Besluit straatnaamgeving Vredenburgplein

voorstel van burgemeester en wethouders van 19 september 2023

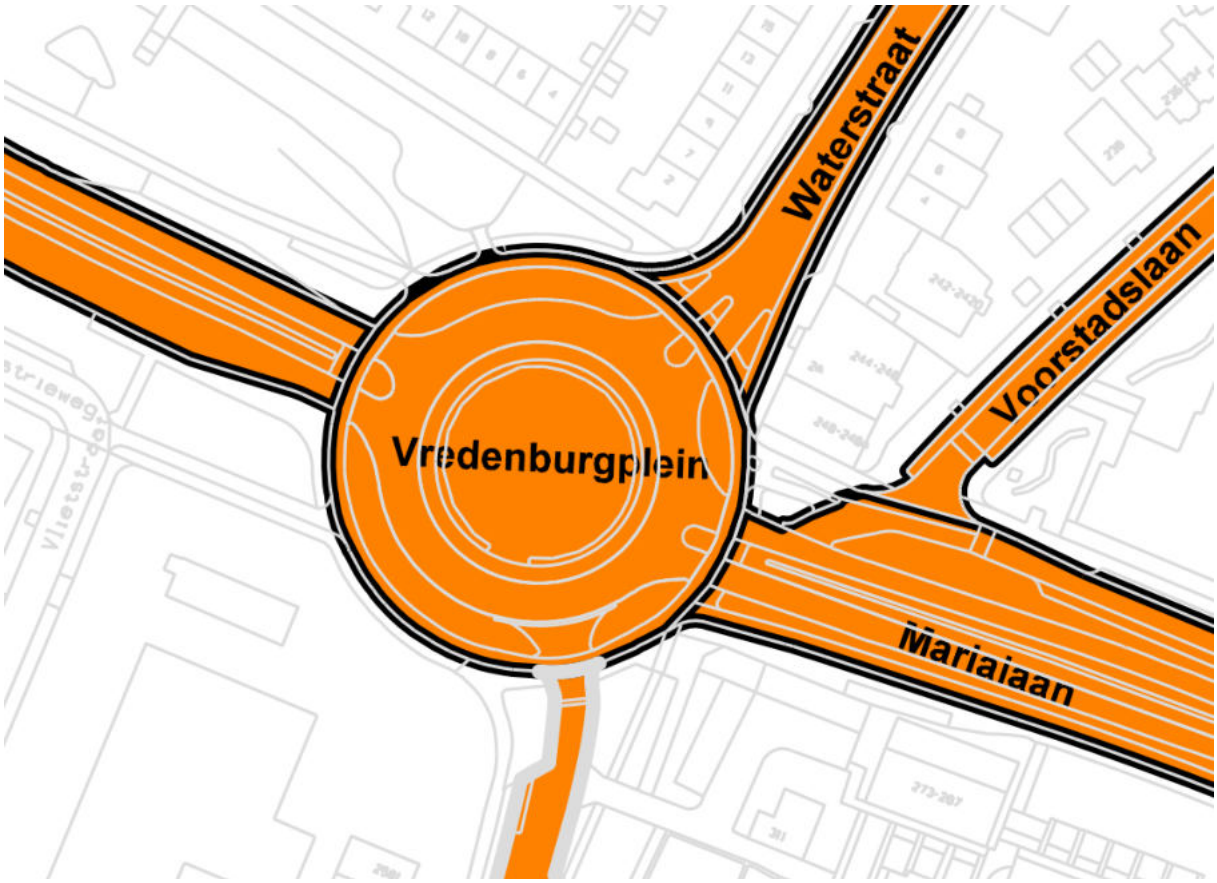
Voor het benoemen en wijzigen is een grafische weergave vereist. Op de bijgaande tekening met nummer 581231 staan de namen Vredenburgplein, Waterstraat, Voorstadslaan, Marialaan en de Industrieweg. De verschillende openbare ruimten hebben dezelfde kleur.

beslispunt 1
Waar eindigt de openbare ruimte van het type ‘weg’ in de woonplaats Nijmegen? Op grond van de grafische weergave is niet duidelijk waar het Vredenburgplein ligt. Maken de (brom-) fietspaden wel of geen deel uit van de tekening die bestemd is voor het gemeenteblad?

Tekening met nummer 581231 *(gedeelte)*

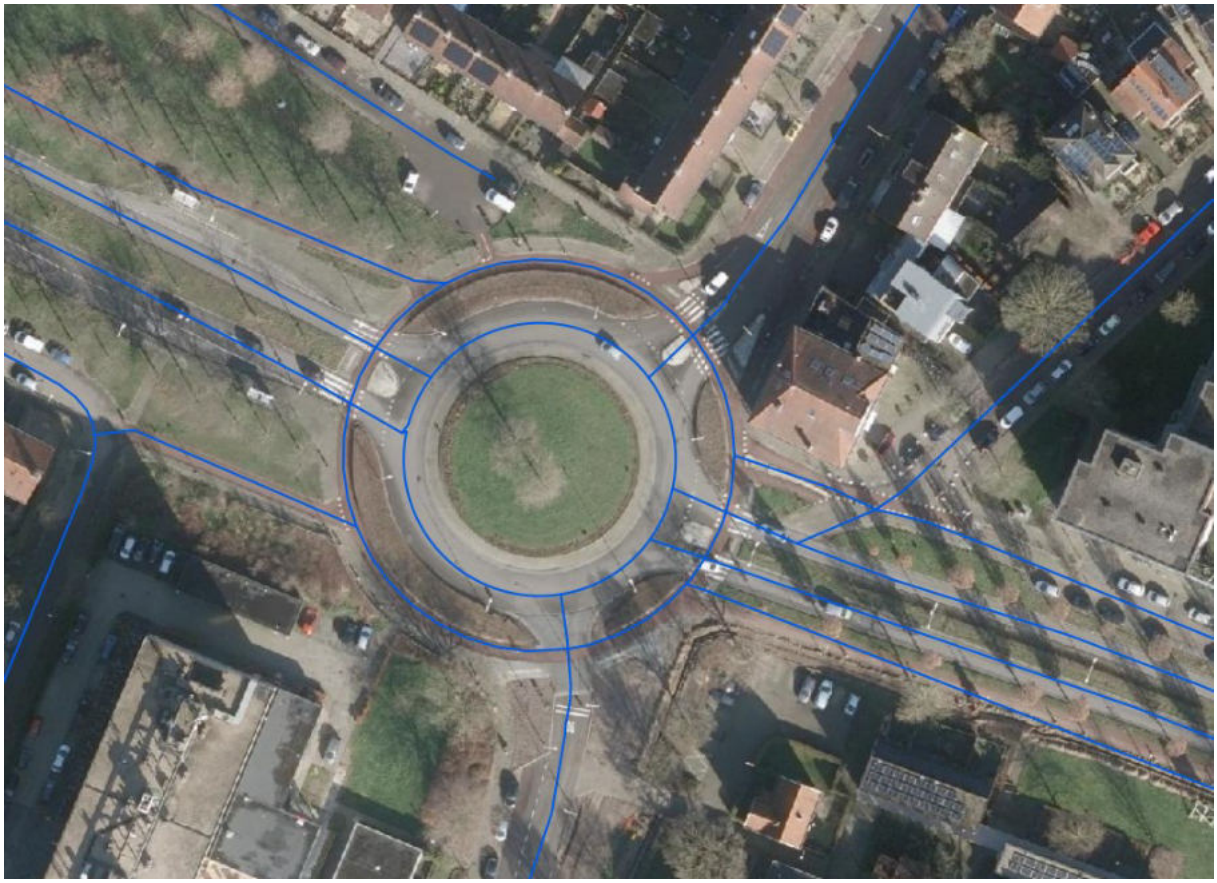
beslispunt 2
Bij de geometrie van de bestaande namen is geen of onvoldoende rekening gehouden met de namen die in de Basisregistratie Adressen en Gebouwen (BAG) zijn opgenomen.

Hoe de geometrie van de openbare ruimten aansluit op het Vredenburgplein (beslispunt 1) is niet duidelijk.

Op de tekening is de noord- en zuidkant van de Industrieweg (nummers 2 t/m 44 en nummer 5 t/m 75) niet betrokken. Tot nu toe behoren de parallelwegen tot de bestaande openbare ruimte. De Industrieweg eindigt ook nog steeds bij de toenmalige grens van de gemeente Nijmegen.
